STUDER

SERVICE-INFORMATION

A800

SI 43/79 D/E

12.3.79	Riesen	A800	15/30 ips Maschine
STUDER	Record Amplifier	1.180.712	PAGE 1 OF 4

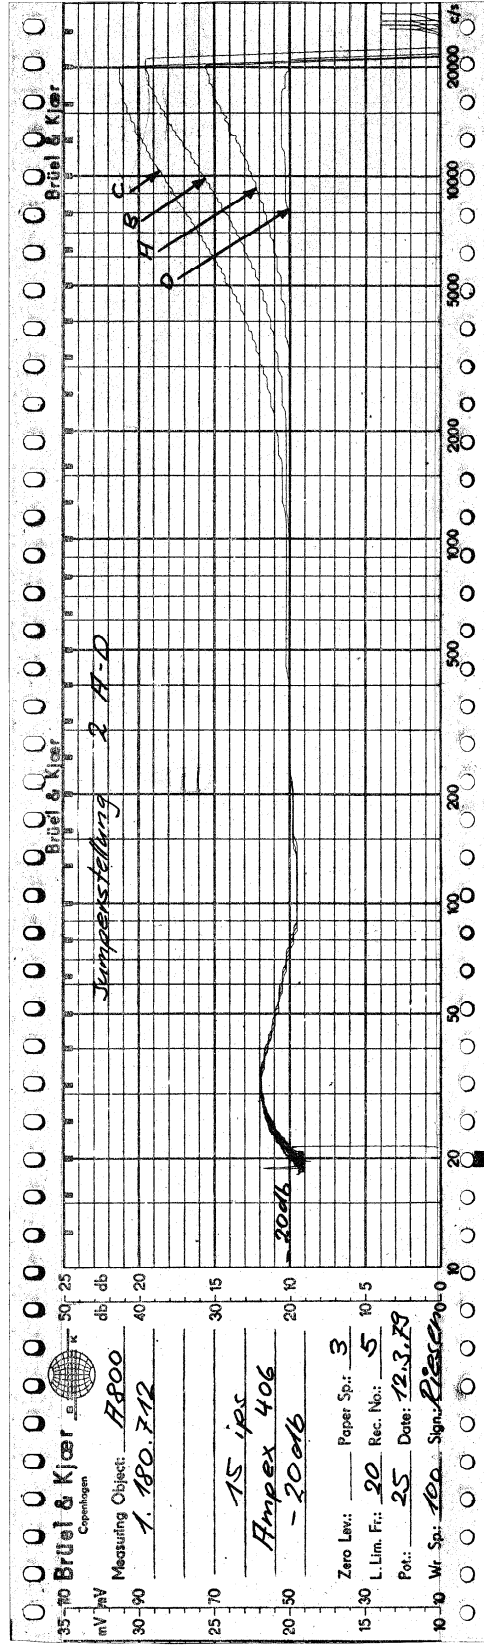
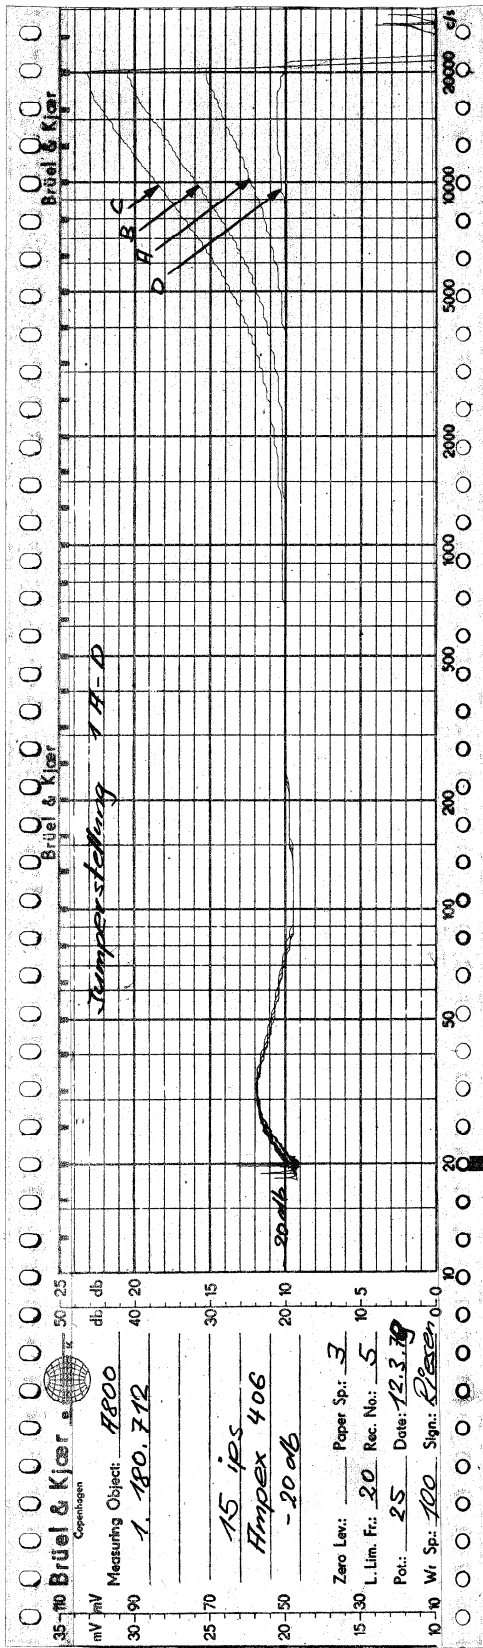
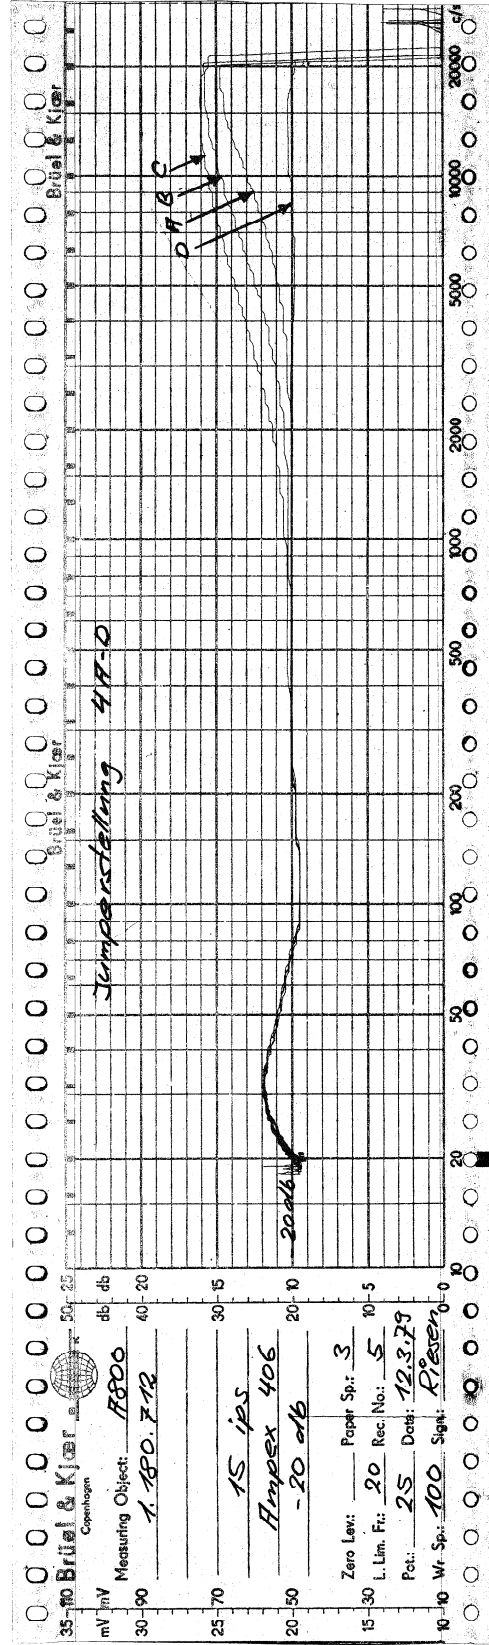
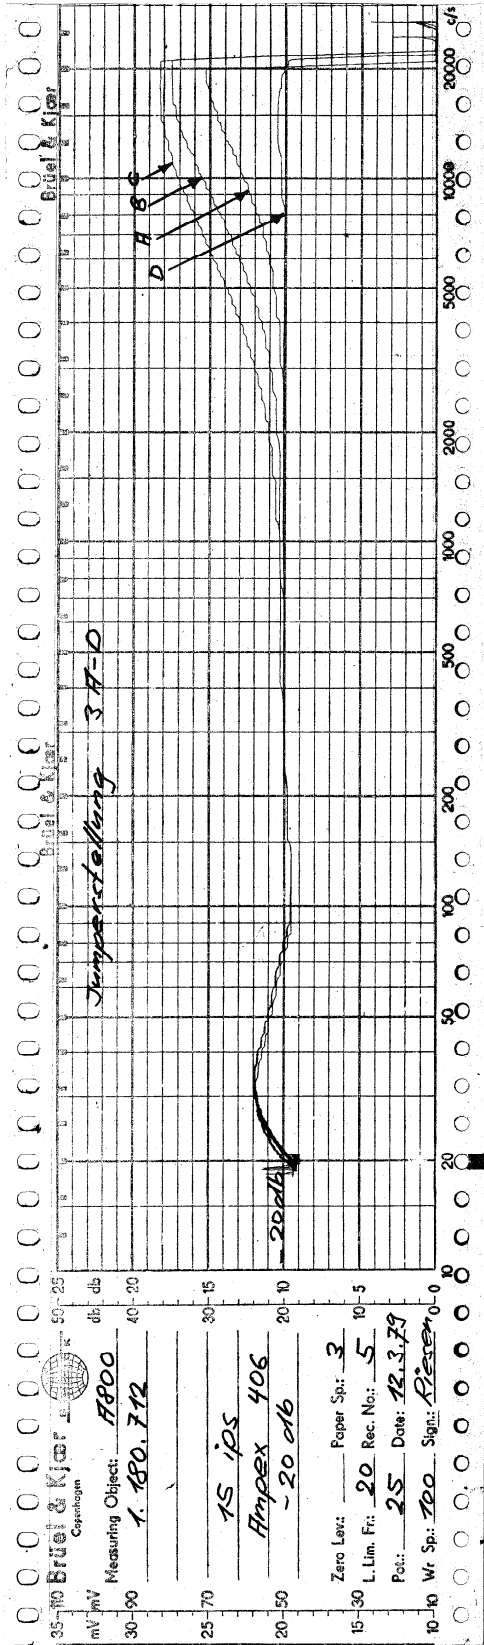
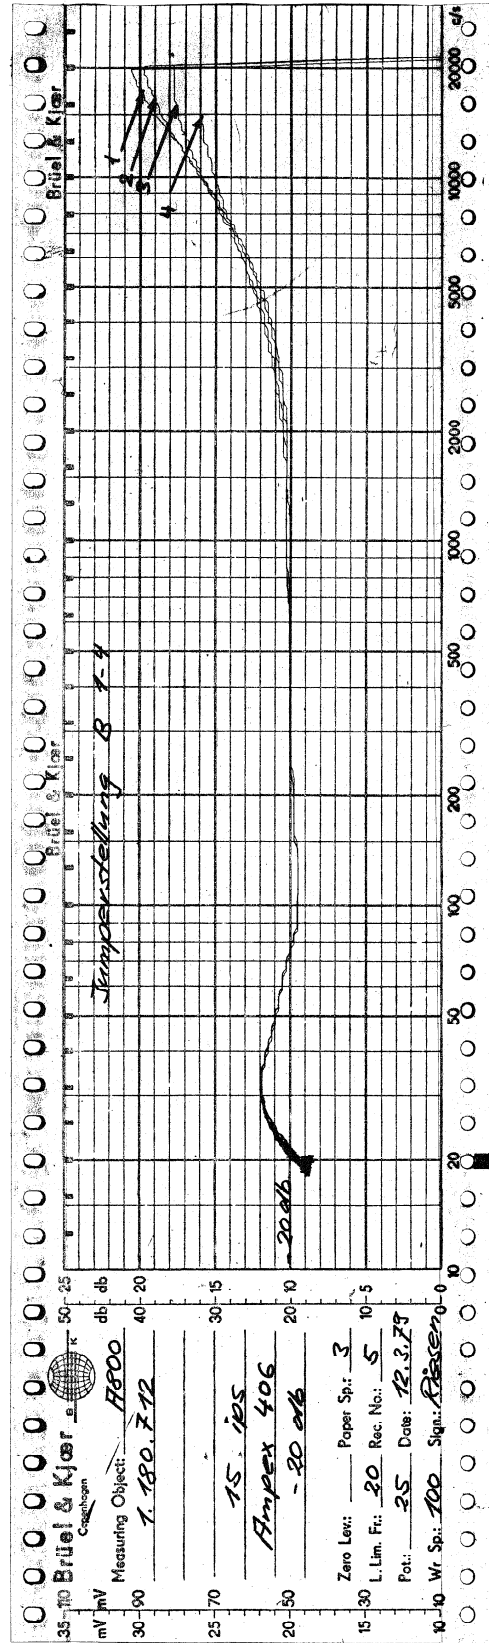
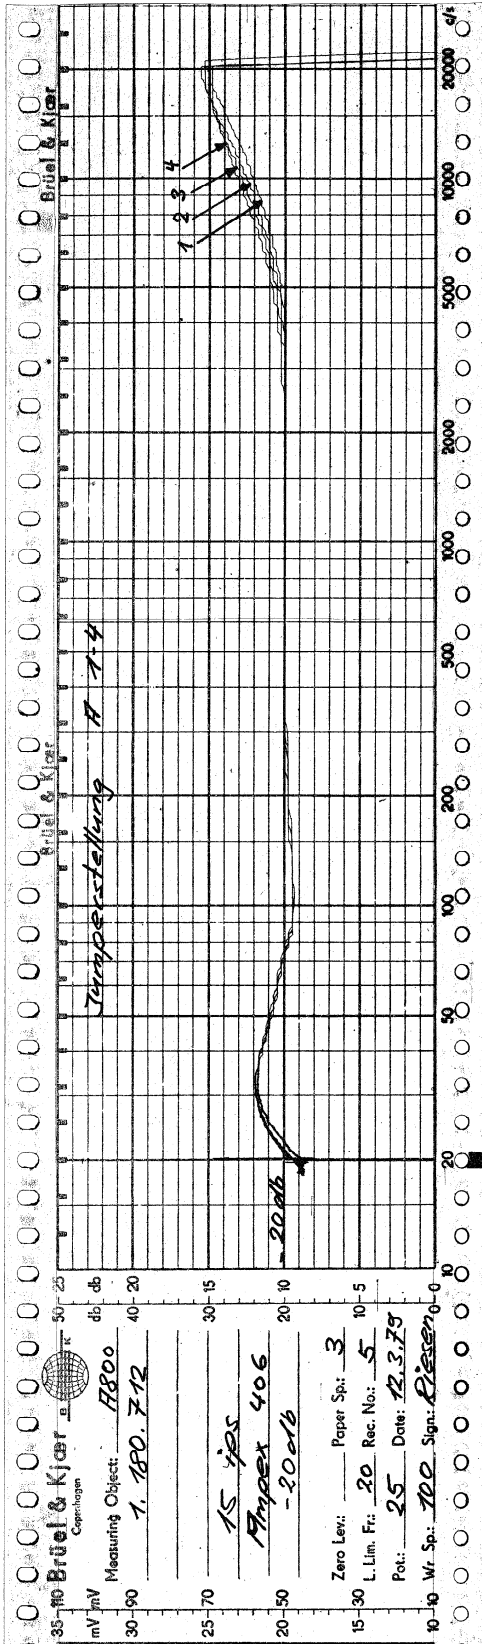
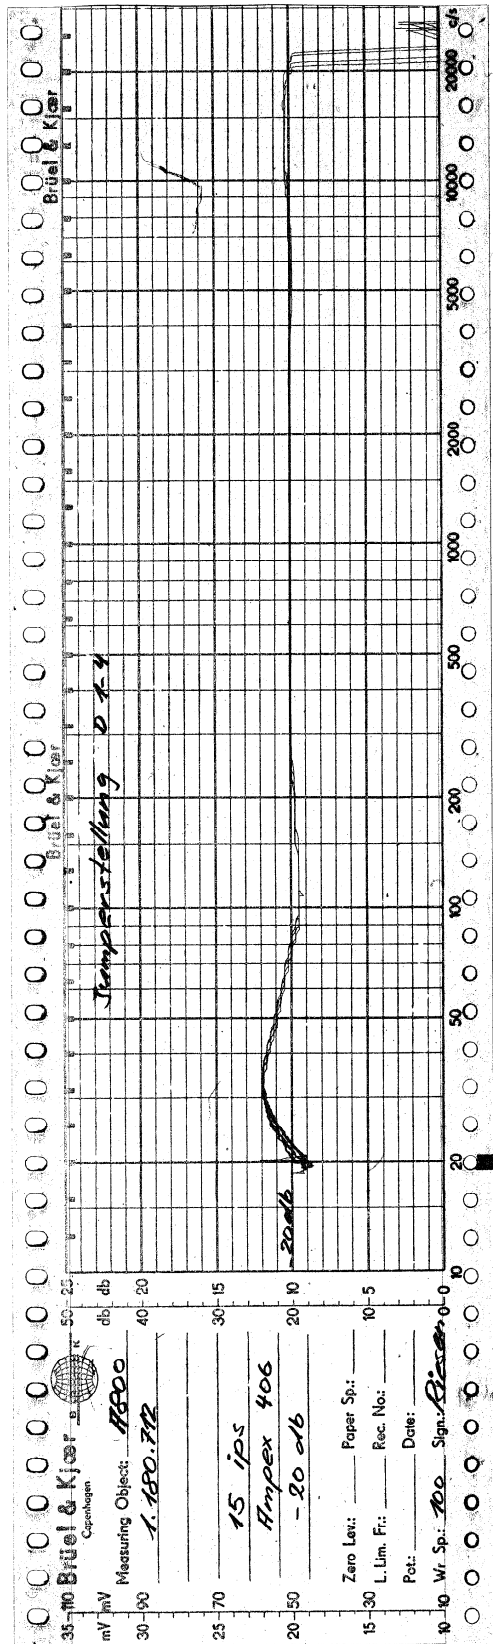
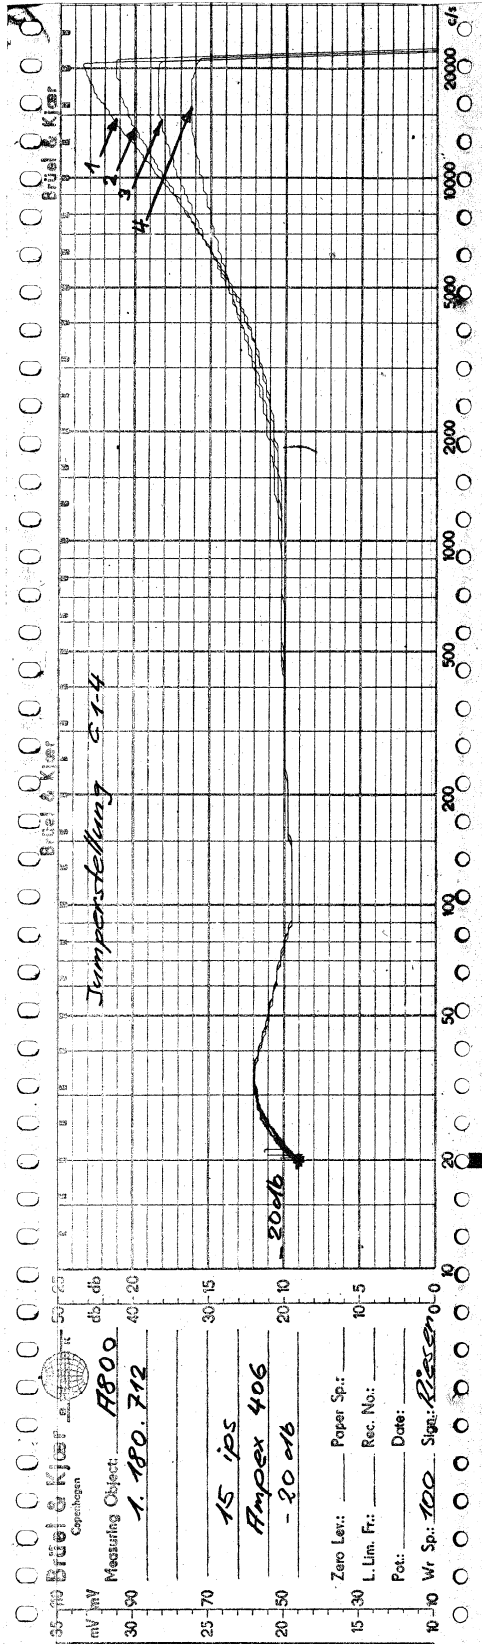
Die Diagramme auf den Seite 9-16 zeigen die Wirkung des Treble boost. Die Maschine wurde in Jumperstellung 4 D auf optimalen Frequenzgang eingemessen. Die Kurve wurde mit Verstärkern 1.180.712-00 aufgenommen.

The diagrams page 9-16 show the reaction of the treble boost. Machine has been adjusted in jumper position 4 D with optimised frequency response. Measured with amplifiers 1.180.712-00.

Entzerrung	NAB (Seite 13-16)
Magnetfluss	510 nWb/m
Leistungspegel	+ 8 dBm
Magnetband	Ampex 406

Equalization	NAB (Page 13-16)
Magnetic flux	510 nWb/m
Line level	+ 8 dBm
Tape	Ampex 406

Gemessen bei 20 dB unter 0 VU.

Measured by 20 dB below 0 VU.
